# CP2000简约版

化繁为简，简而不凡

公司名：中达电通股份有限公司  
部门：变频器产品开发处

## ✓ 简约版产品规格变更-机构部分

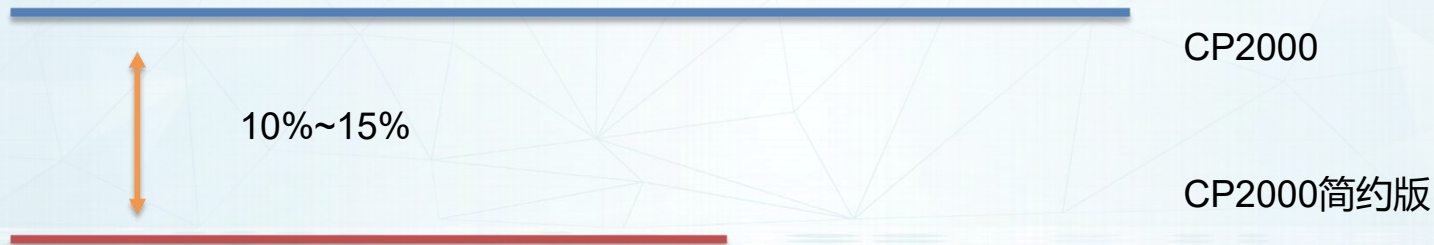
1. 30-55kW 的风扇改为 on/off 风扇
2. 全功率风扇由IP55改为IP51
3. 去掉所有的包装内说明书, 改机身QR code下载
4. 110、132 kW 纸箱+底栈板, 可堆2层
5. 器件尽可能采用通用品
6. 有CE, 无UL

1. 满足基本要求, 噪音会高一点
2. 适应目标市场, 注意应用环境
3. 无影响
4. 基本无影响
5. 品质无影响, 台达质量把控
6. 符合目标市场
